Maitrise d'œuvre pour la réfection de l'endiguement de la plateforme Haliotis

Addendum n°1 Dossier de Déclaration au titre de la Loi sur l'Eau DDTM/MEM/2023/702

Référence du document : REG-LSE_02

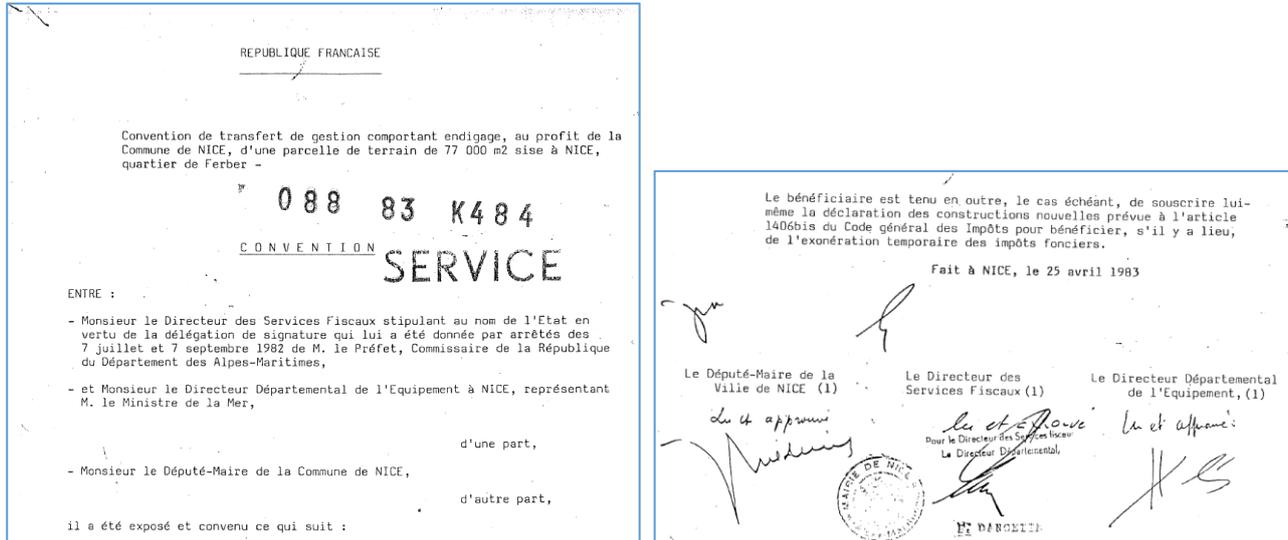
La Régie EAU D'AZUR, dispose dans ses archives des plans de recollement de 1983 de l'ouvrage de protection (en format papier) dont les pages de gardes sont présentées en annexe n°2 de l'Addendum. La société SEGC TOPO a réalisé un recalage du plan d'implantation avec un report, profil par profil de P1 à P31, de la limite en mer l'ouvrage réalisé en 1982.

L'annexe n°2.4 du dossier DLE basé sur ce plan recalé réalisé par SEGC Topo, constitue, lui, un plan de comparaison entre la limite de l'ouvrage existant selon les profils de recollement réalisés par l'entreprise Jean SPADA en 1983 et la limite du projet de réfection de la butée de pied.

Ainsi, on observe bien sur le plan ci-dessus (figure 24 du rapport DLE et annexe n°2.4 du dossier DLE) que le projet de réfection de la butée de pied, y compris le repositionnement des blocs épars, est contenu dans l'emprise de l'ouvrage existant réalisé en 1982.

TRANSFERT DE GESTION ACTUEL AVENANT N° 1 et N° 2

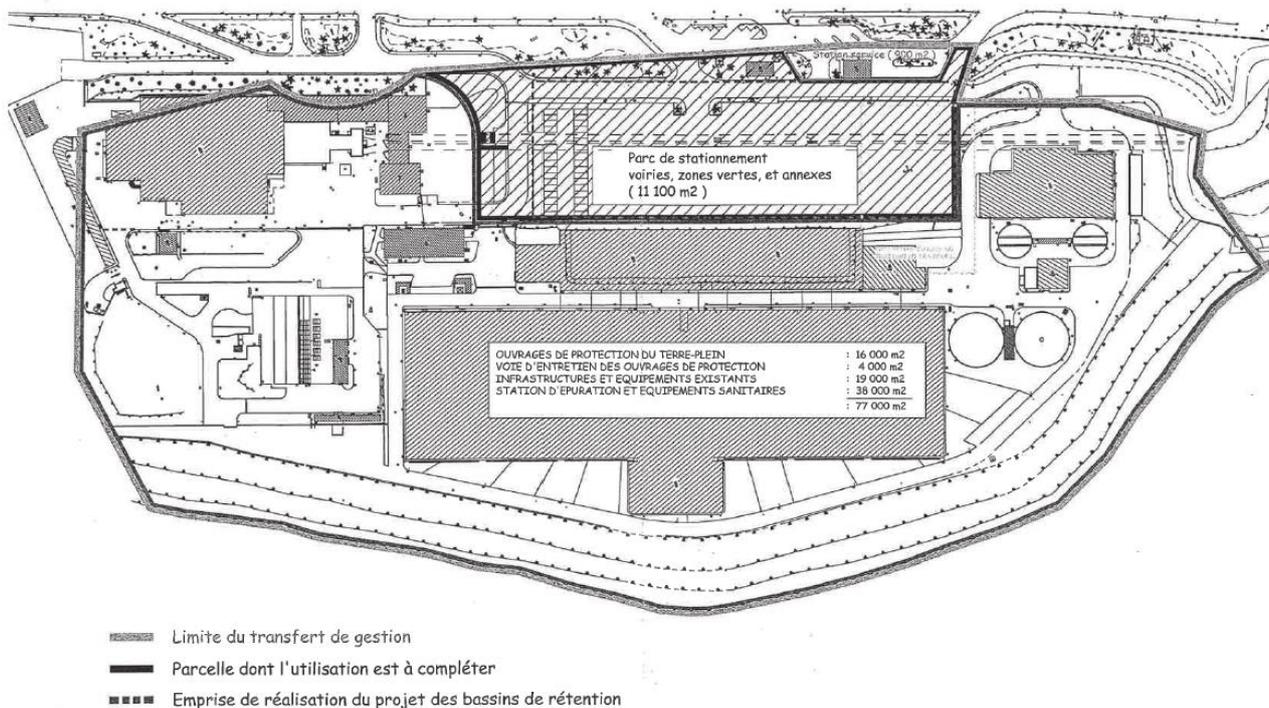
Concernant la limite de transfert de gestion, la société Corinthe Ingénierie dispose du document de transfert de gestion à la commune Nice daté du 25 avril 1983 transmis par la Régie Eau d'Azur :

Sur ce plan image recalé graphiquement sur le plan de la station Haliotis nous avons détourné la limite de transfert et l'avons superposée avec la limite de l'ouvrage existant selon les profils de recollement réalisés par l'entreprise Jean SPADA en 1983. Le résultat de cette superposition est présenté ci-dessous avec sa légende :

On observe que la limite de transfert de gestion n'intégrait pas la globalité l'ouvrage réalisé en 1982/1983 par l'entreprise Jean SPADA.

On note une différence de surface plane entre les deux limites d'environ 2 560m² qui nécessitera une actualisation de la limite de transfert devrait être réalisée comme mentionné dans le compte rendu de réunion de présentation du projet à la DDTM le 06/07/2023 (ce document de compte rendu de réunion est joint en annexe 6 du document Addendum).

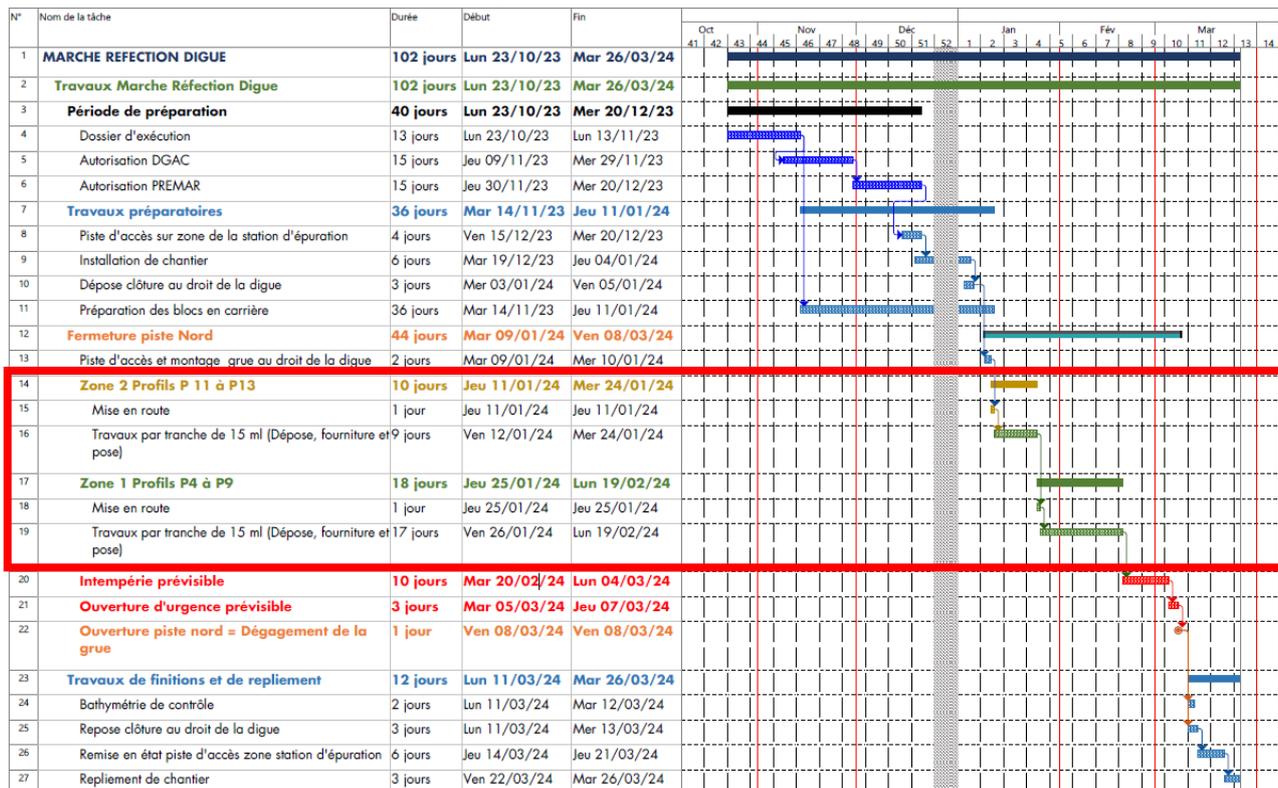
3.3.1 La durée des travaux

Comme mentionné dans le chapitre LAMINAIRE de cet addendum et au chapitre **3.4.2.5 Contraintes calendaires pour la réalisation des travaux** du rapport DLE, étant donnée la proximité avec l'aéroport Nice Côte d'Azur, le projet est soumis à une contrainte d'exécution technique forte, liée aux servitudes du cône de décollage/atterrissage de la piste Nord qui contraint la réalisation des travaux durant le créneau de fermeture de cette piste.

Au moment de la rédaction du dossier DLE, le créneau annoncé par le Département Exploitation Terminaux et Piste des Aéroports Côte d'Azur était du 03/01/2024 ou bien du 08/01/2024 jusqu'au 08/03/2024 ou au 15/03/2024 (premier semestre 2024).

Aujourd'hui ce créneau est affiné aux dates suivantes : **09/01/2024 et le 08/03/2024.**

Les travaux seront réalisés par voie terrestre. La durée des travaux en contact avec le milieu maritime hors intempérie prévisible est estimée à 28 jours ouvrés (5.5 semaines hors intempéries).

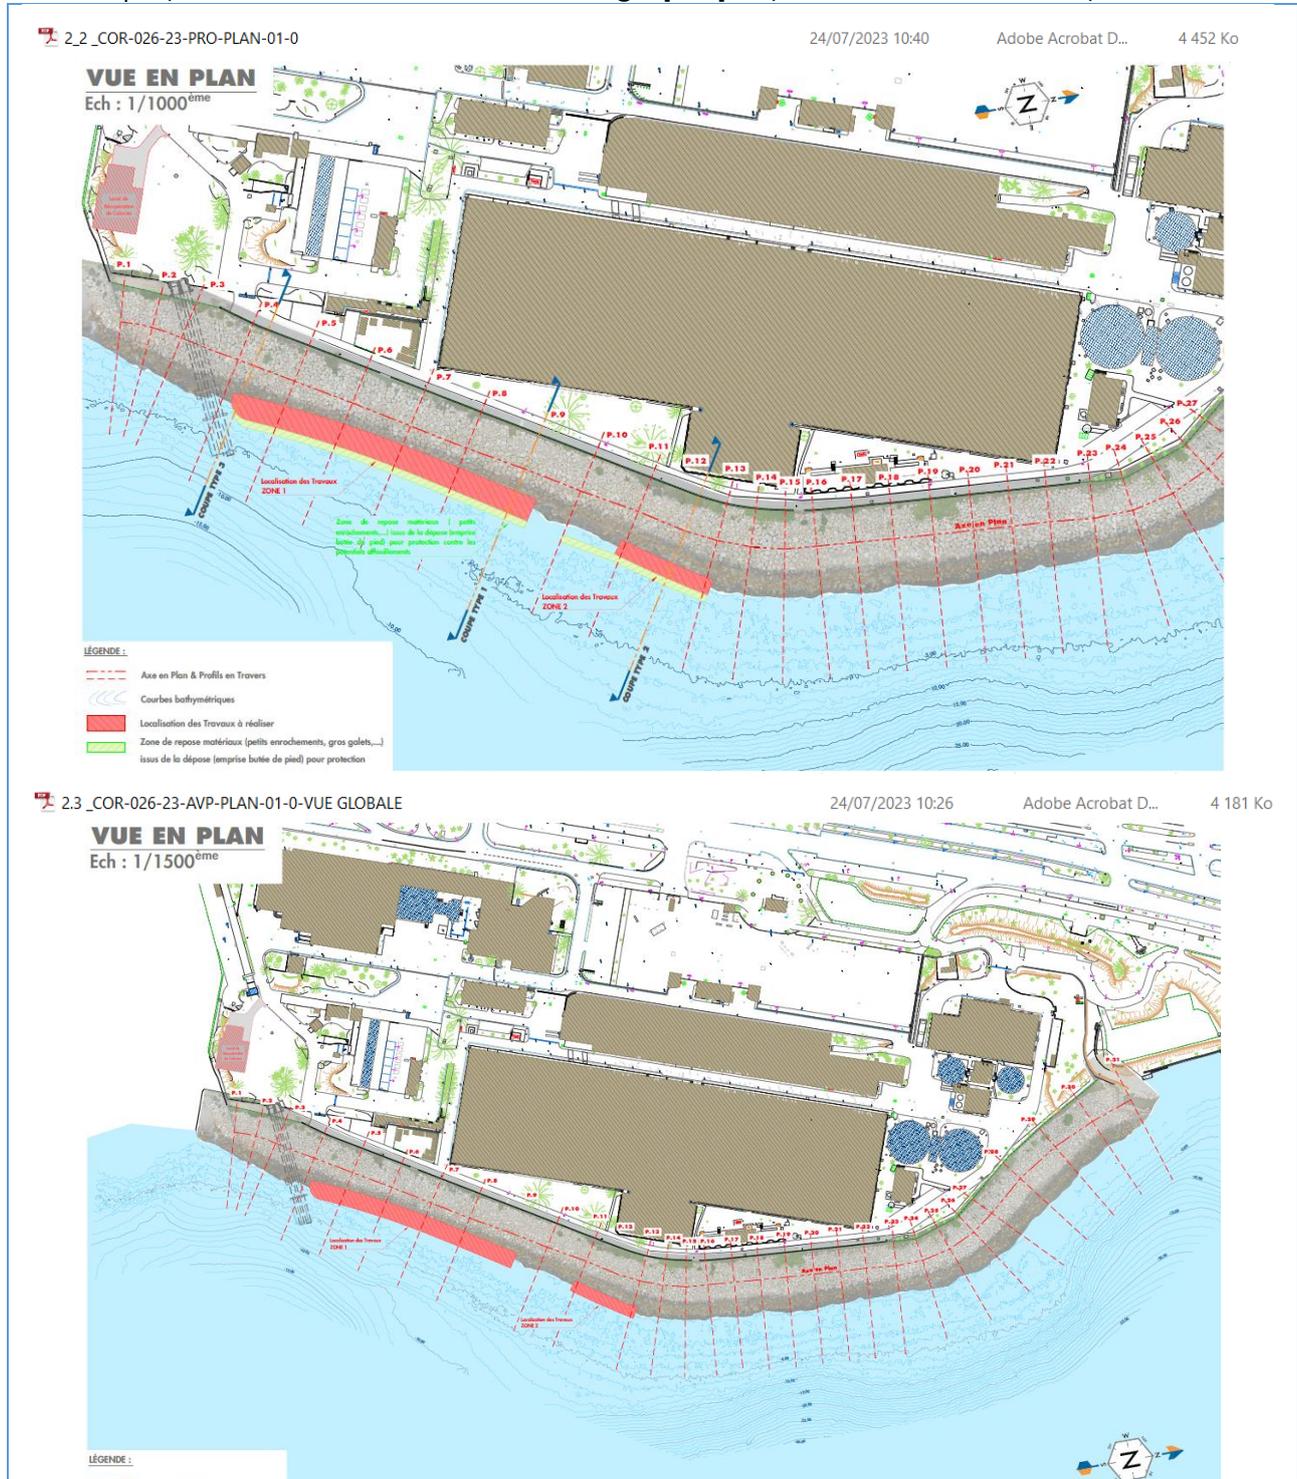
3.3.2 Plan bathymétrique

Des plans bathymétriques sont présentés dans les **annexes n°2.2 et 2.3** du dossier DLE (exemplaires papiers et numériques) dans le dossier intitulé : **2- Dossier graphique** (annexe n°2 du dossier DLE).

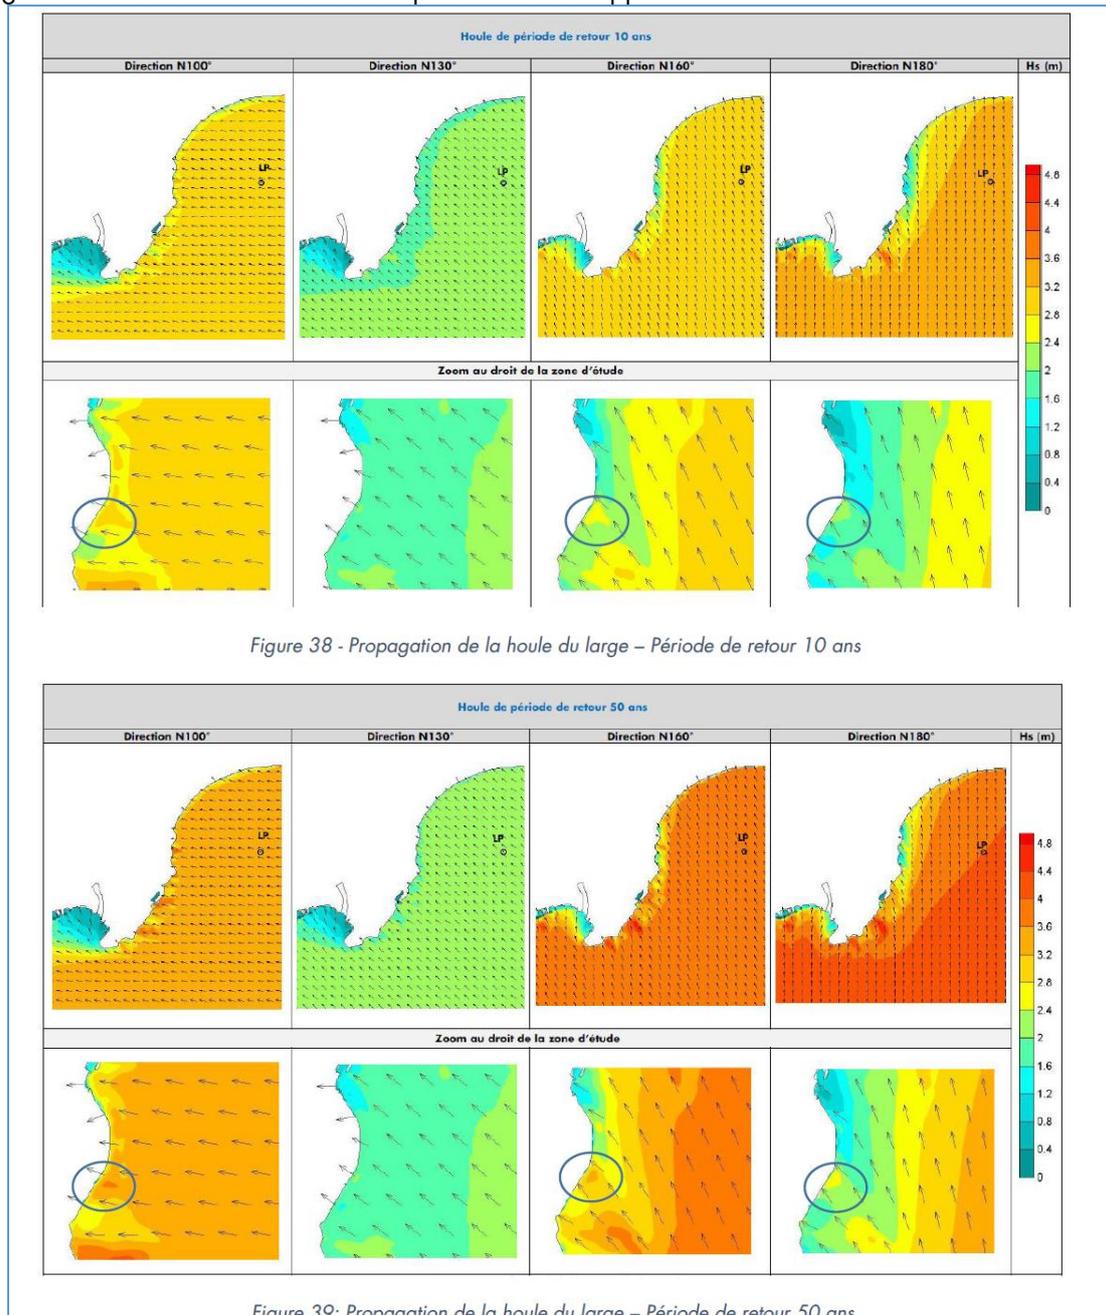
3.3.4 Etude de faisabilité de l'évacuation hors DPM des blocs épars

Comme mentionné dans le rapport DLE chapitre **4.4.3 Conditions de houle** une étude des états de mer extrêmes et modélisation ont permis de mettre en évidence un gonflement de la houle au droit de la zone où la butée de pied d'origine a été totalement ou partiellement détruite. Il s'agit d'une zone où la protection est la plus sollicitée par la houle.

L'image ci-dessous présente la bathymétrie interpolée extraite du modèle numérique. On constate devant la zone de réfection projetée de la butée de pied entre P4 et P13 (zones de travaux 1 et 2) la présence d'une avancée en haut-fond des zones de convergence de houle (amplification du Hs par réfraction).

Les blocs de la butée de pied d'origine se sont éparpillés dans l'emprise de la butée de pied et un peu devant celle-ci. Ces blocs positionnés sur le fond dans cette zone de déferlement de la houle constituent une protection contre d'autres éventuels affouillements, ce qui a permis jusqu'à ce jour de sauvegarder le talus. Par ailleurs, la présence de concrétion sur certains blocs met en évidence que ceux-ci posés sur le fond se sont stabilisés.

Dans le cadre du projet, ces blocs situés dans l'emprise de la réfection de la butée de pied seront déplacés juste devant la nouvelle butée reconstituée selon l'emprise d'origine (largeur en tête : 5ml) et constitueront une sécurité supplémentaire à la stabilité de la butée de pied.

L'analyse a permis d'estimer que les blocs de masse minimale de l'ordre de 1t/1.5t issus de la dépose de l'existant pourront être reposés sur le fond devant la butée de pied.

Dans le cadre du marché travaux, nous avons donc prévu l'évacuation de ces petits blocs déposés de masse inférieure à 1t s'ils ne peuvent être réutilisés dans la reconstruction de la butée de pied.
